II/335 - I. etapa, Mnichovice průtah - 21-109-00

SO 100 - Rekonstrukce II/335 - I. etapa

Změnový list

Předmět Změny: Studená recyklace

VZOROVÍ P Í NÍ EZ 11/335
km 0.105 - 0.2982
1:50

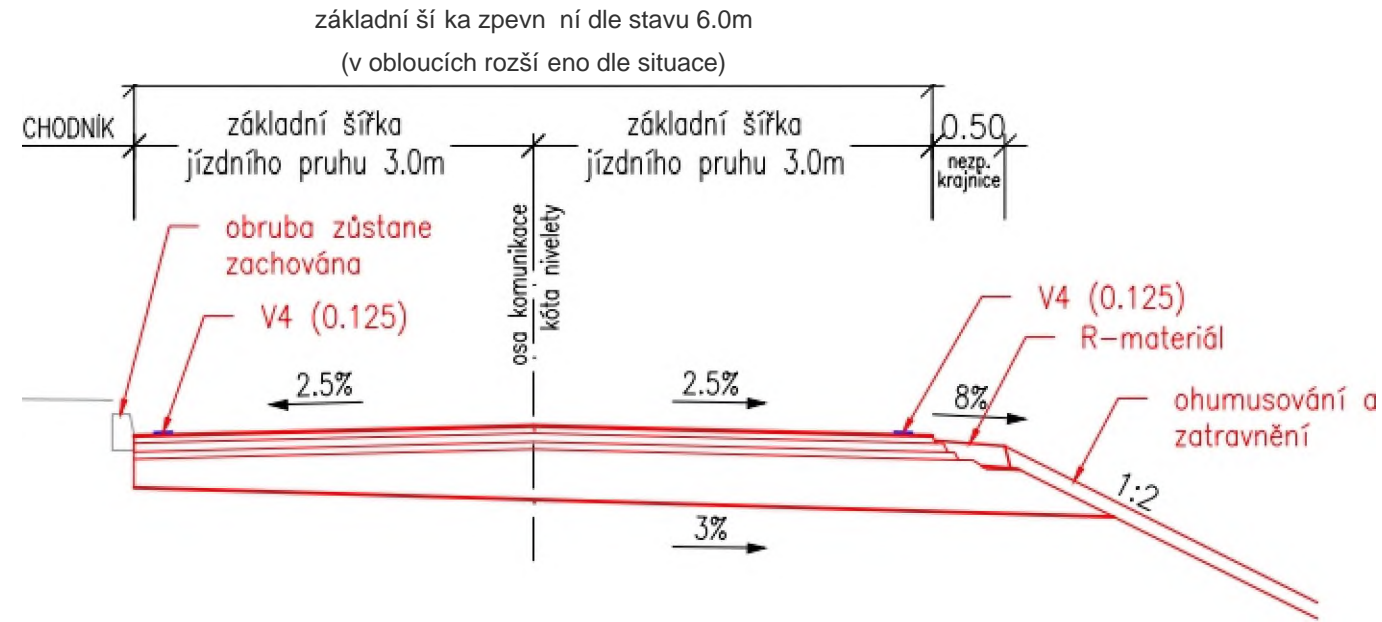
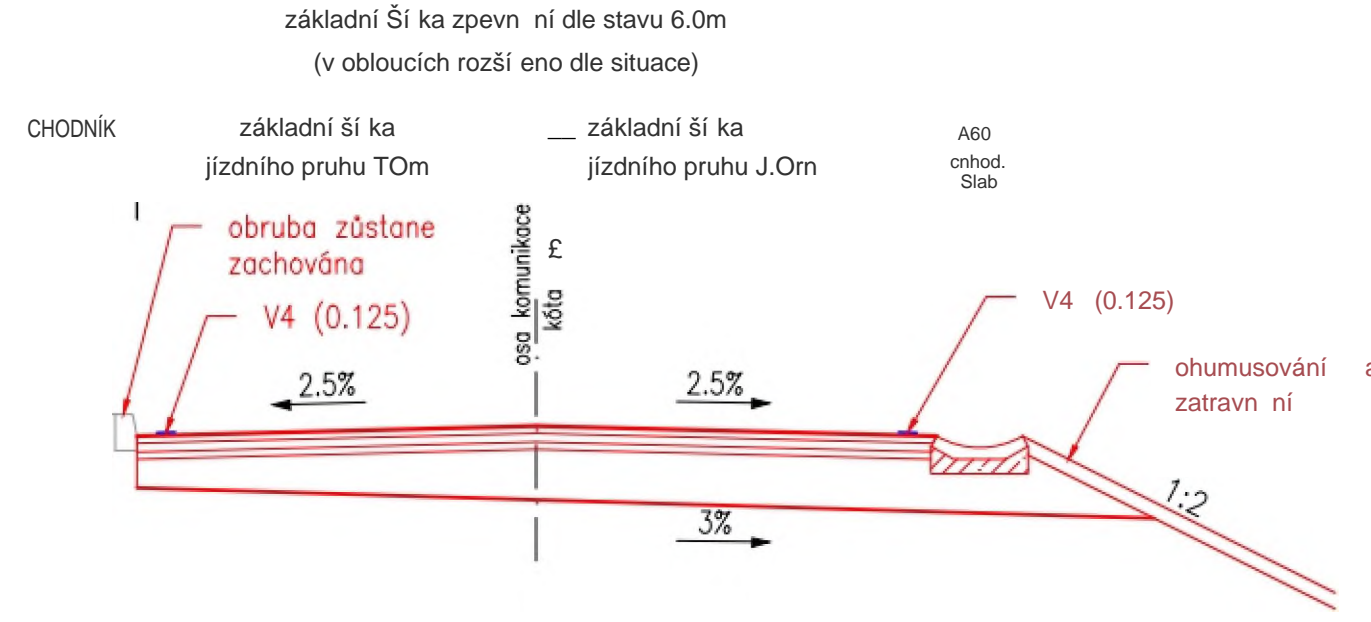
V pr b hu provád ní stavebních prací na SO 100 Zhotovitel po odřezování p vodní konstrukce vozovky provedl dopl ující diagnostiku stávajícího stavu konstruk ní vrstvy kopanými sondami a polními zkouškami s vyhodnocením, že v ešeném úseku nedochází k anomáliím a stávající podkladní vrstvy jsou vhodné pro recyklaci na míst za studená v celém úseku. P i polních zkouškách byl p ítomný i AD. Na základ t chto dopl ujících zjišt ní, byla technologie opravy vozovky zvolena následovn :

Stávající vrstvy budou rozf rázovány, re-profilovány, následn urovnány a bude na nich provedena recyklace za studená na míst v tlouš ce 200 mm dle TP 208 v celé délce a ší ce úpravy. Poté bude následovat pokládka t ívrstvého asfaltového krytu.

Výše popsané skute nosti nemohl p i svém, návrhu projektant p edpokládat, kdy návrh rekonstrukce vozovky odpovídal provedenému diagnostickému pr zkumu. Až na základ dopl ujícího diagnostického pr zkumu byla technologie opravy vozovky za spolupráce AD max. zefektivn na s ohledem na ekonomii nost stavby.

KONSTRUKCE A - VYBOURÁNÍ VRCHNÍCH ASFALTOVÝCH VRSTEV (160mm), RECYKLACE ZA STUDENÁ NA MÍSTĚ, NOVÝ TĚŽKÝ KRYT:
 (zachování slávy jící nivelety; uvedený návrh opravy uvažuje s následnou životností vozovky min. 25 let)

asfaltový beton	ACO 11 +	50 mm	CSN 73 6121	SN EN 13108-1
spojovací postik	PS-CP	0,5 kg/m ²	SN 73 6129	SN EN 12271
asfaltový beton	ACL 16+	60 mm	SN 73 6121	SN EN 13108-1
spojovací postik	PS-CP	0,5 kg/m ²	SN 73 6129	SN EN 12271
asfaltový beton	ACP 16+	50 mm	SN 73 6121	SN EN 13108-1
infiltrační postik	P1-CP	1,0 kg/m ²	SN 73 6129	SN EN 12271
recyklace za studena	RS CA	200 mm	SN 73 61+7	
celkem		360 mm
